Vår dato: 05.03.2026
Vår ref.: 202525239-1 Oppgis ved henvendelse
Deres ref.:

Varsel om vedtak om konsesjonspliktavurdering for nye Nedre Fiskumfoss kraftverk, Grong kommune

Figur 1. Bilder av snuteskader på Laks ved Nedre Fiskumfoss i Namsen (foto: NINA og vår referanse 201601353-36, 37 og 38).

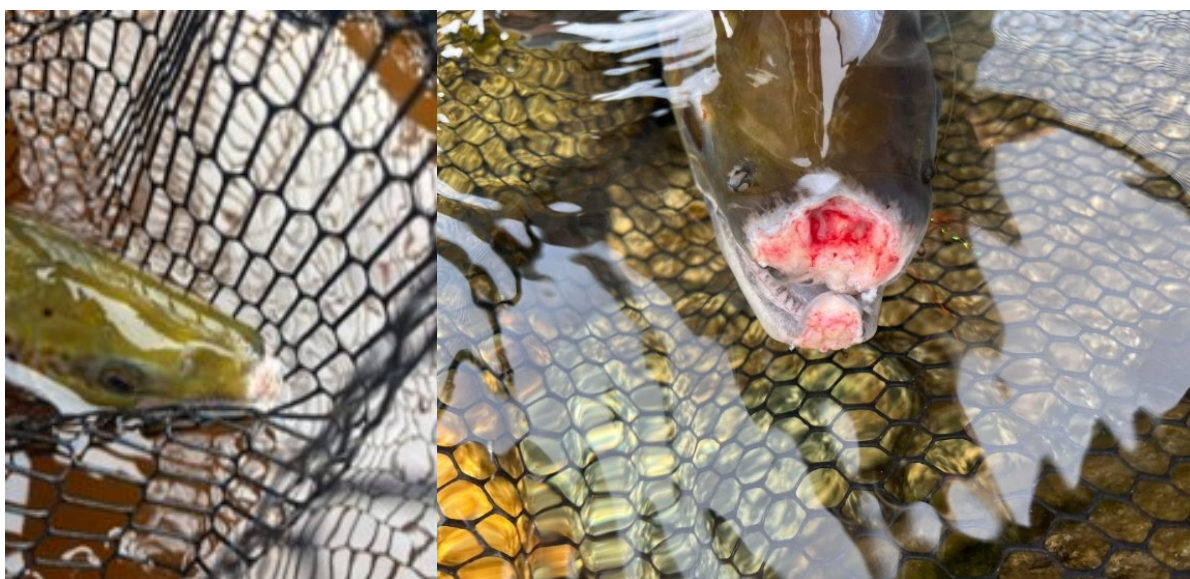
Under overvåkingsfiske i Namsen høsten 2022 rapporterte Norsk institutt for naturforskning (NINA) om snuteskader på laks ved Nedre Fiskumfoss (figur 1; vår referanse 201601353-35). Videre skrev NTE i en e-post den 10. oktober 2022, at fisk var blitt observert bak fiskesperren ved kraftverket, og at enkelte individer hadde skader på snuten. NTE mente skadene kunne skyldtes kontakt med en francisturbin i det gamle kraftverket eller opphold i tunnelen, og varslet videre undersøkelser av fiskesperren.

Nye Nedre Fiskumfoss kraftverk ble satt i drift våren 2024, og de gamle francisturbinene ble tatt ut av drift samme år. Til tross for at det gamle kraftverket ble tatt ut av drift og avbøtende tiltak ved fiskesperra har NINA fortsatt å registrere snuteskader på laks i Nedre Fiskumfoss både i 2023, 2024 og 2025 (vår referanse: 201601353-36, 37 og 38). Skadene observert de to siste årene må derfor skyldes andre forhold enn det gamle kraftverket.

Nye Nedre Fiskumfoss. NVE vurderer derfor at det er overveiende sannsynlig at de rapporterte snuteskadene på laksen i Namsen skyldes Nedre Fiskumfoss kraftverk eller et tilknyttet hjelpeanlegg. Dette er i strid med forutsetningene i NTEs anmodning om konsesjonspliktavurdering, og dermed også med forutsetningene som lå til grunn for NVEs vedtak av 05.12.2016 om konsesjonsfritak.

Med bakgrunn i dette, varsler NVE vedtak om ny konsesjonspliktavurdering av Nedre Fiskumfoss kraftverk.
